PROGETTO DI BONIFICA DELLA FALDA DEI SITI EURALLUMINA NEL COMUNE
DI PORTOSCUSO MEDIANTE BARRIERAMENTO IDRAULICO
POLO INDUSTRIALE DI PORTOVESME (SU)

NOTA INTEGRATIVA A RISPOSTA DELLA RICHIESTA DI INTEGRAZIONE
DOCUMENTALE A SEGUITO DELLA SECONDA CONFERENZA DEI
SERVIZI ISTRUTTORIA DEL 11 GENNAIO 2023

Marzo 2023

Figura 1. Sezione A (in alto) e sezione B (in basso) del bacino con indicazione dei modelli di calcolo

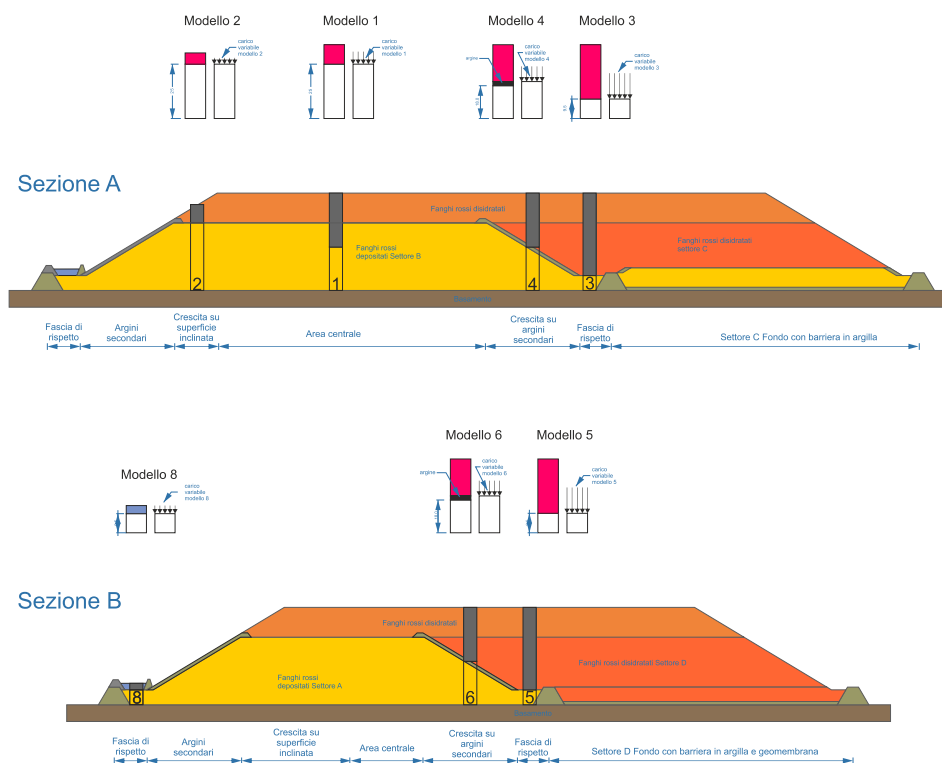
In relazione alla valutazione del potenziale contributo del flusso di contaminanti (flusso di consolidamento) dovuto all'innalzamento delle quote di coltivazione del bacino fanghi rossi previste nel progetto di riavvio di cui al procedimento di P.A.U.R., si osserva che il dimensionamento della barriera idraulica è stato basato su un valore di flusso medio (pari a 102 m³/g su 40 anni).

Si ritiene opportuno, al fine di porsi nelle condizioni maggiormente cautelative, che il dimensionamento faccia riferimento ai valori di flusso attesi al "picco" della curva di consolidamento in modo tale da garantire una continua efficacia del barrieramento idraulico anche nelle condizioni più critiche. Qualora necessario, a seguito di tali verifiche, il progetto potrà eventualmente prevedere azioni aggiuntive durante le fasi di picco del flusso di consolidamento.

Nell'ambito del procedimento per il rilascio del provvedimento unico regionale in materia ambientale (P.A.U.R.), di cui alla L.R. n. 2/2021 e alla Delib.G.R. n. 11/75 del 24.03.2021, relativo al "Progetto di riavvio della raffineria di produzione di allumina ubicata nel comune di Portoscuso – Z.I. Portovesme (SU)". Proponente: Eurallumina S.p.A.– N. Reg. PAUR 2/21, è stato valutato il flusso di consolidazione e filtrazione immesso in falda dall'intero bacino durante l'esercizio, fino alla quota + 36.0 m slm. Per i Settori A e B, il calcolo è stato effettuato per uno strato di fango che va da quota +0.0 m slm alla quota della superficie topografica attuale e che su un'area di circa 30 ha, è costituito dalla sovrapposizione del Settore A (da quota +4.5 a quota +25.0 m slm) sul deposito di Su Stangioni (da quota +0.0 a quota +4.5 m slm) (Figura 1).
